## PORTA NUOVA, C.SO

**0310**

### Descrizione prestazionale dell'intervento

### Foto del rilievo

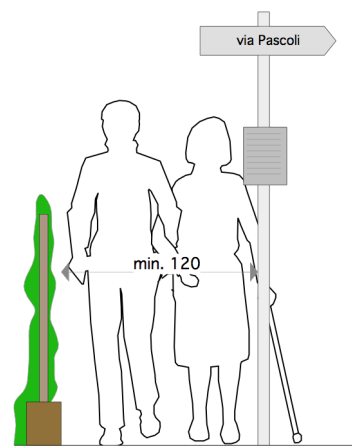
Ostacolo costituito da base fissa a corredo di indicazione **segnaletica o cartello pubblicitario o cartello di fermata autobus**

**Ricollocare** il supporto verticale verso il margine esterno o interno, qualora possibile, del percorso pedonale in modo da non costituire intralcio per le persone non vedenti e ipovedenti o persone anziane accompagnate.
